RESPUESTAS A LA NOTA DE REQUERIMIENTOS

DEIA-DEEIA-AC-0052-0403-2020

Proyecto de energía solar fotovoltaica

“CHUMICAL 1”

**QUEBRADA LA PILETA, QUEBRADA LA RASPADURA Y QUEBRADA LAS LAJAS
5 PLANOS CON 11 MAPAS EN TOTAL**

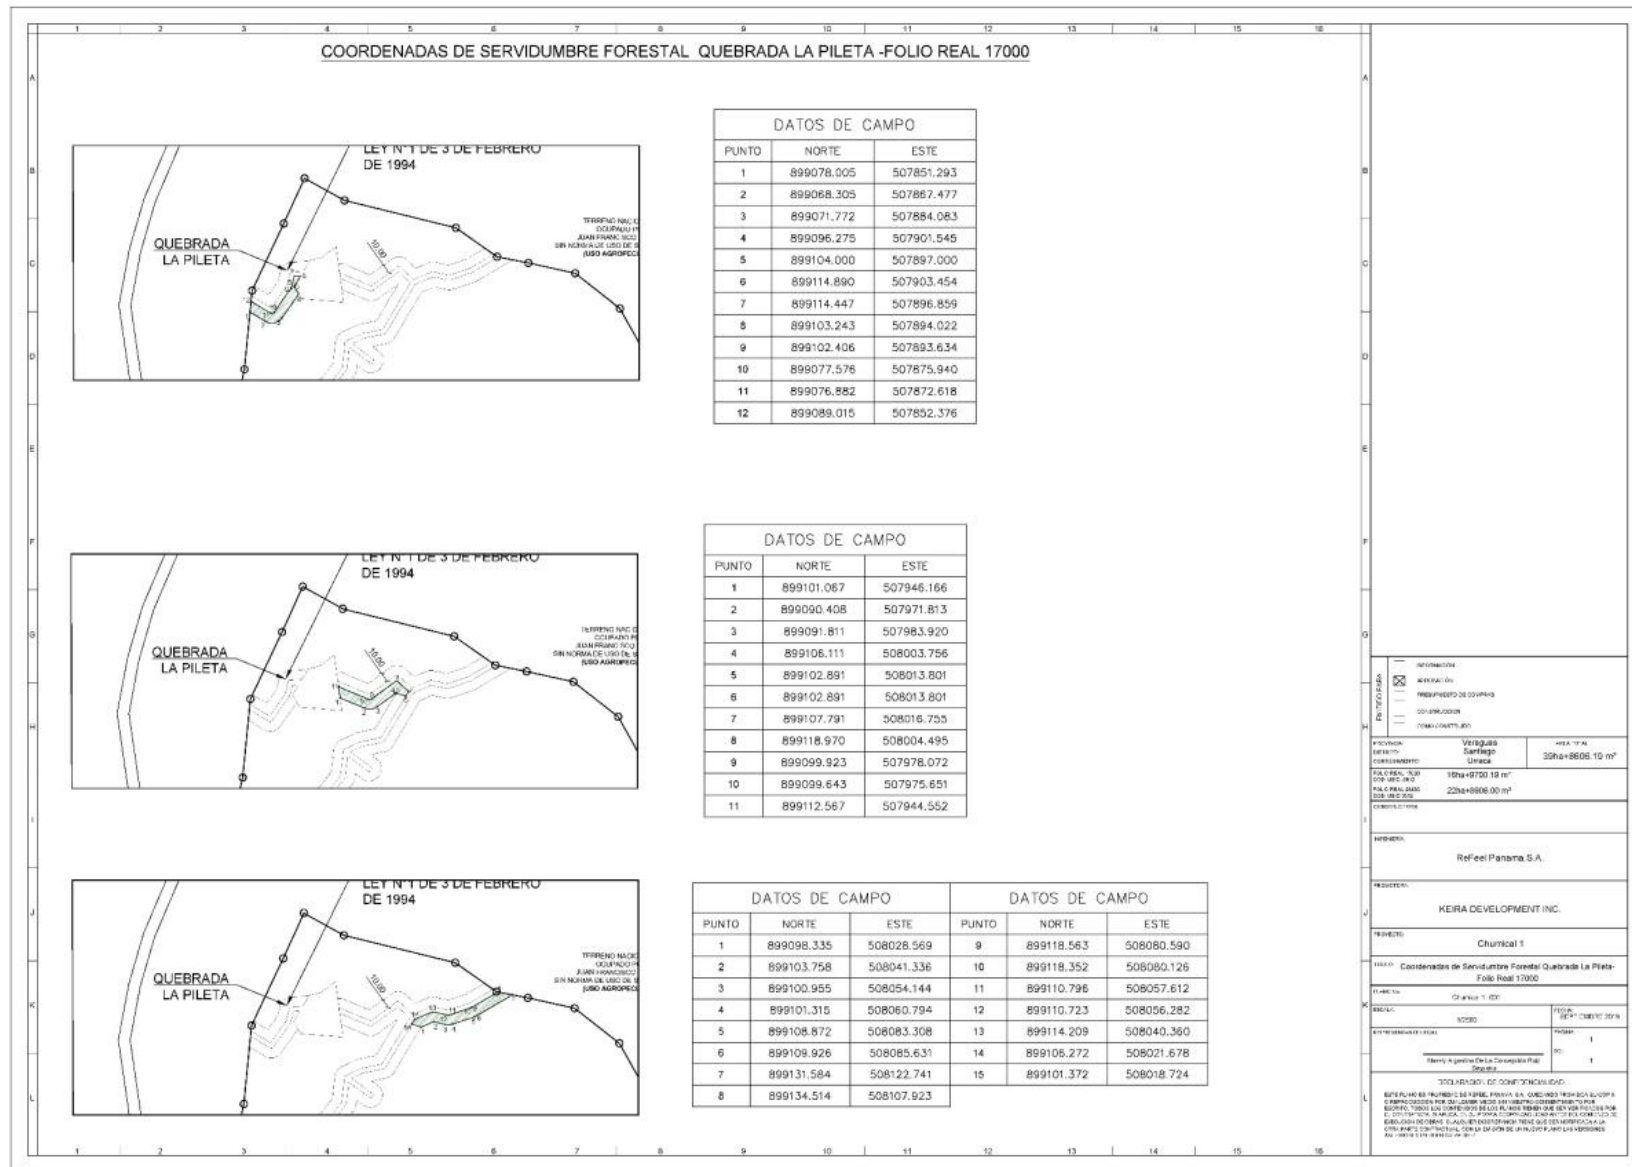
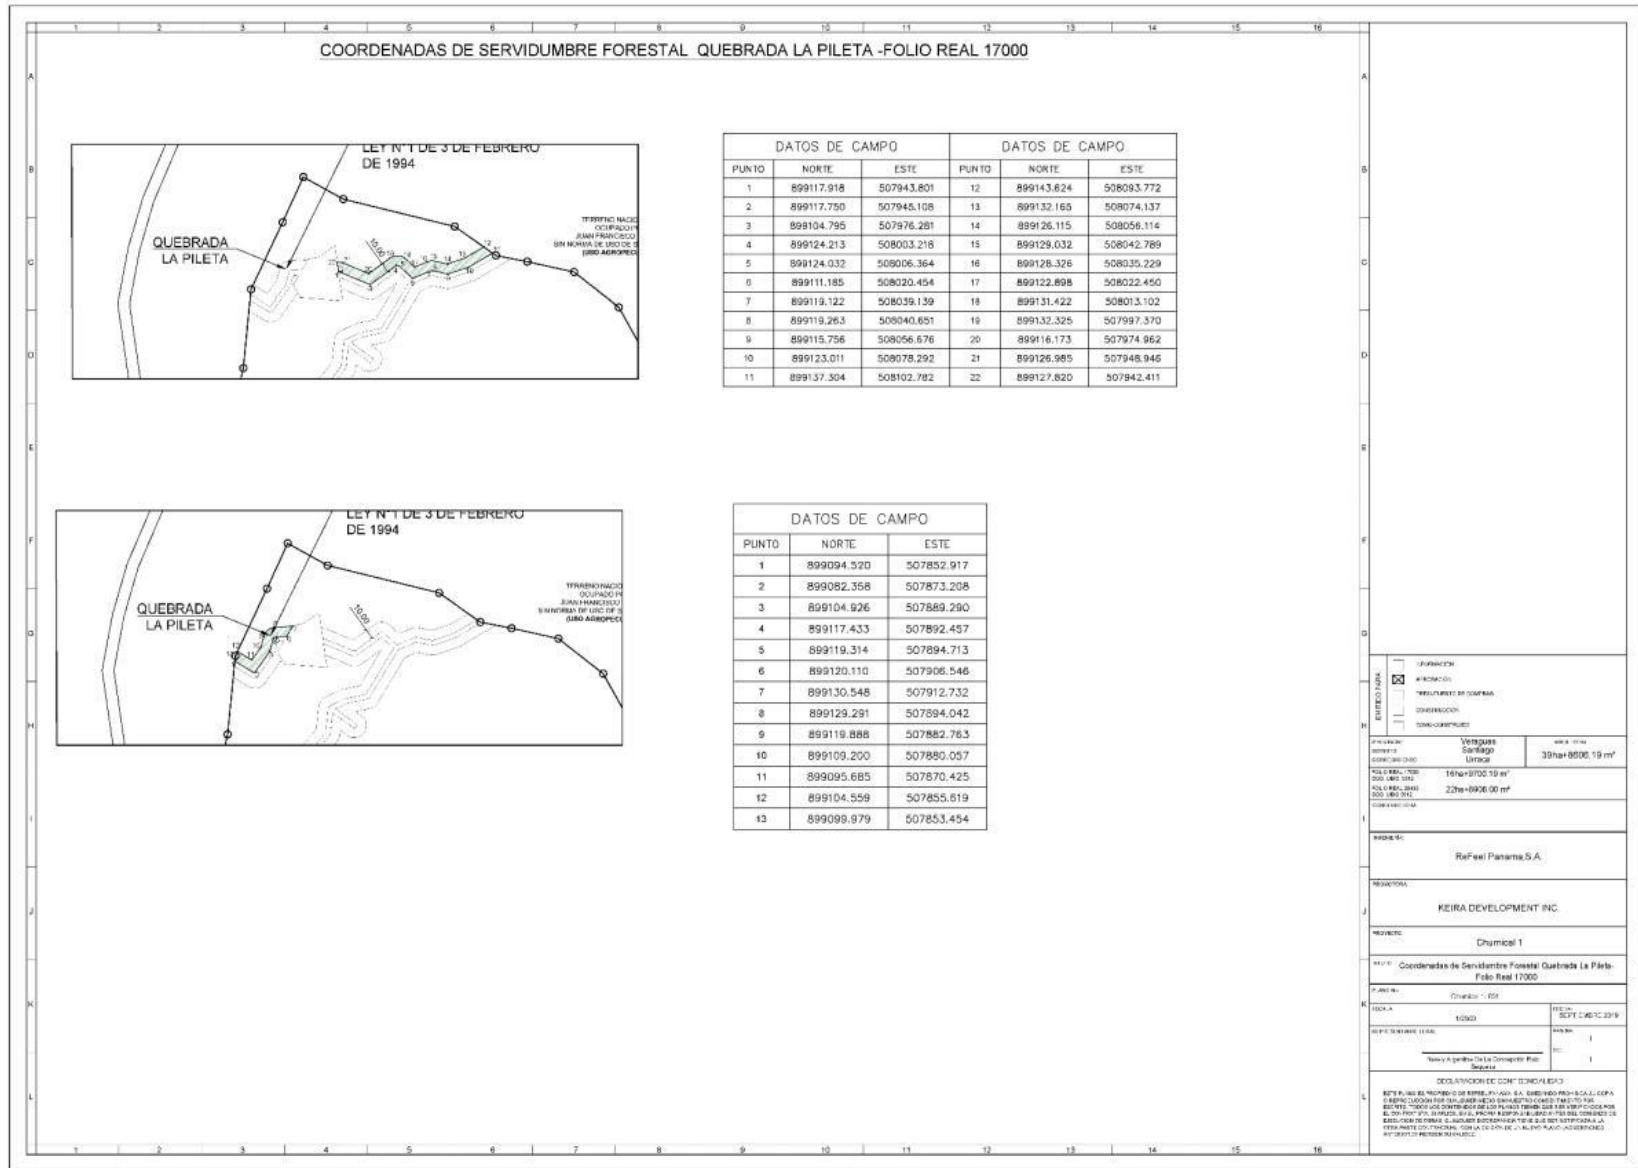
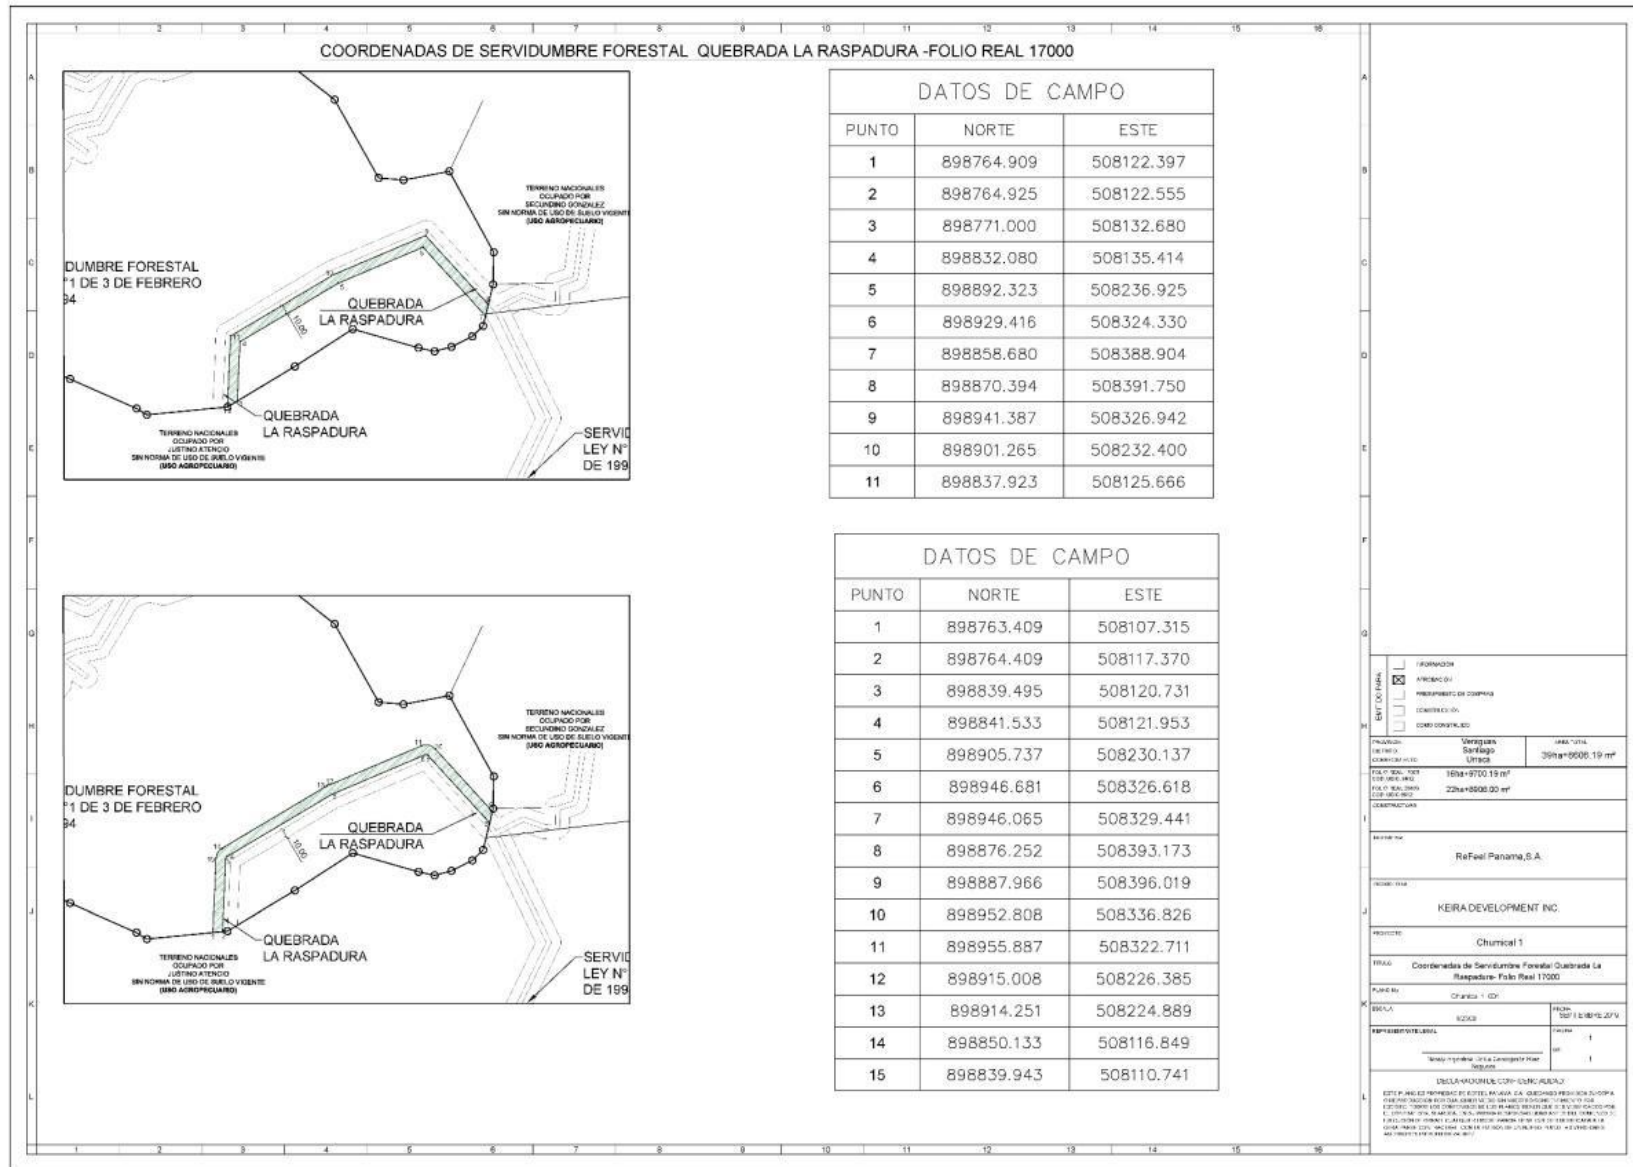
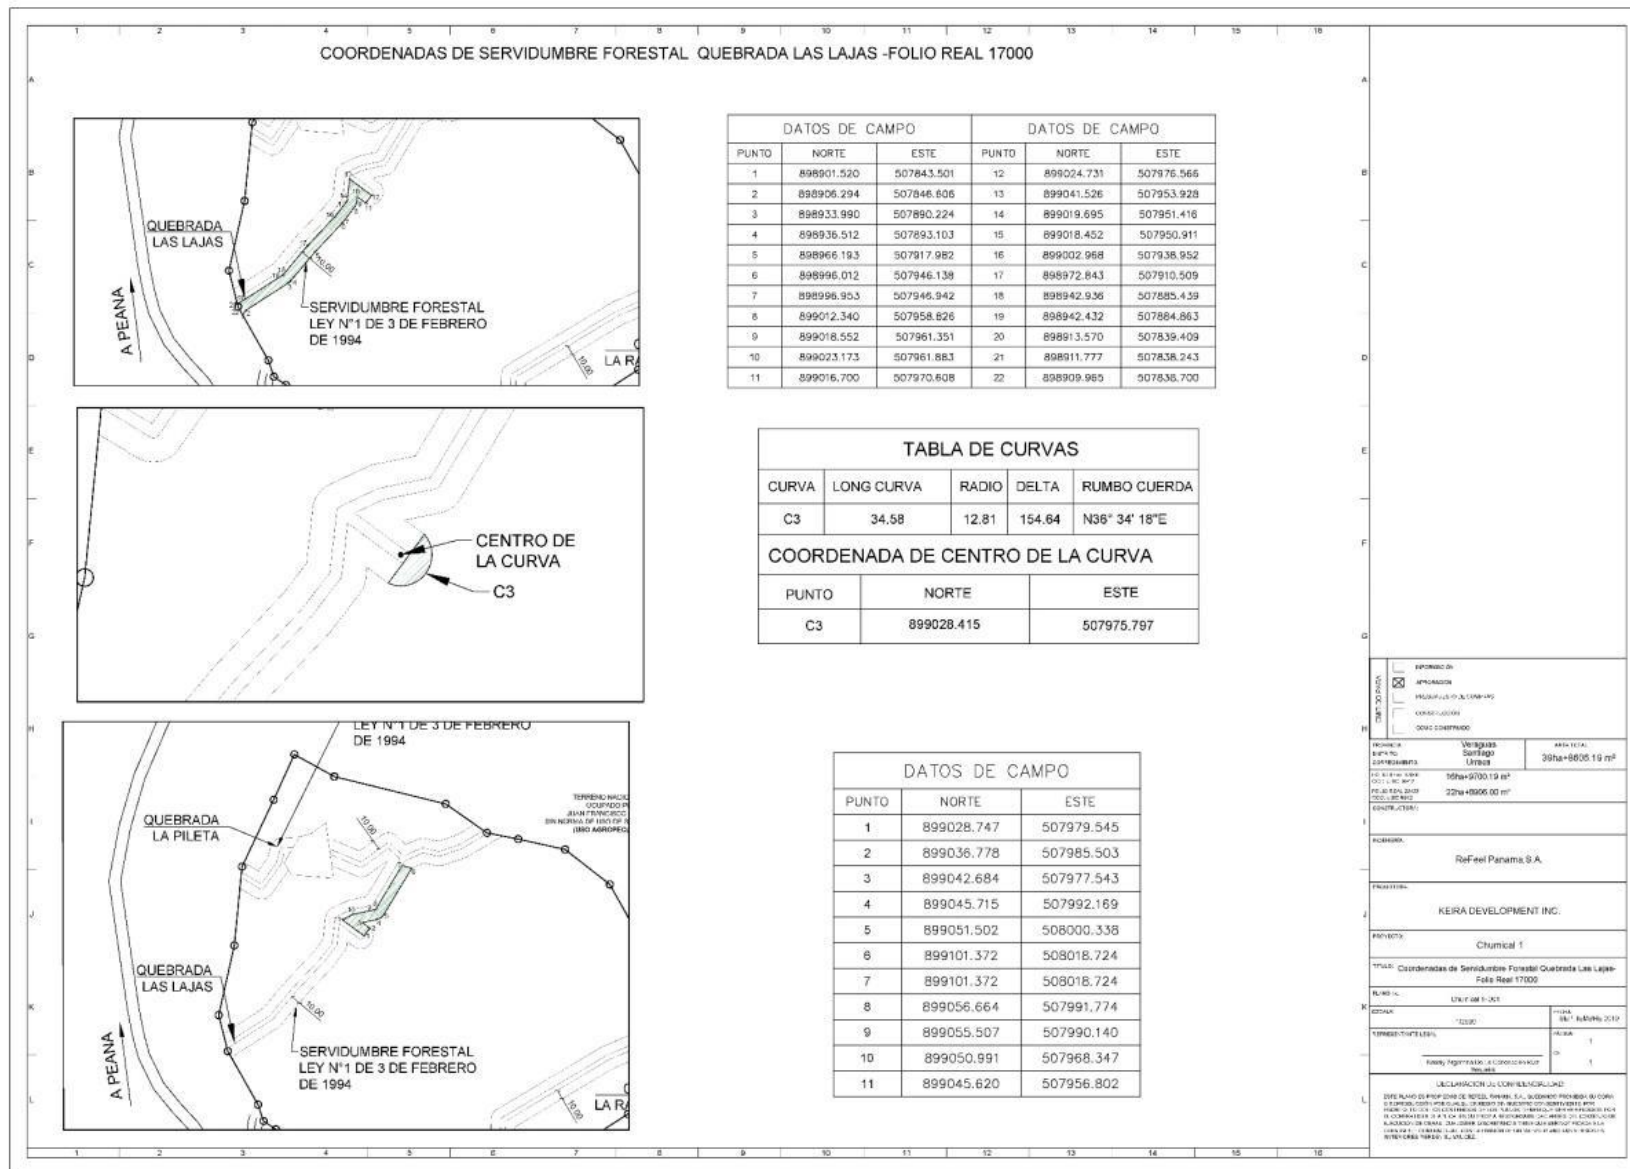
PREGUNTA 2c: “Presentar coordenadas de la servidumbre de protección de los cuerpos de agua superficiales, de las cuatro fincas a utilizar por el proyecto sobre: Quebrada Raspadura, Quebrada Tefana, Quebrada Pedro Pinzón, Quebrada Chiquero y Quebrada El Corozo.

Todos los planos con las tablas se presentan a continuacion, ademas como planos apartes a mayor tamaño y en formato *.dwg y *.pdf en el DVD adjunto a este documento:
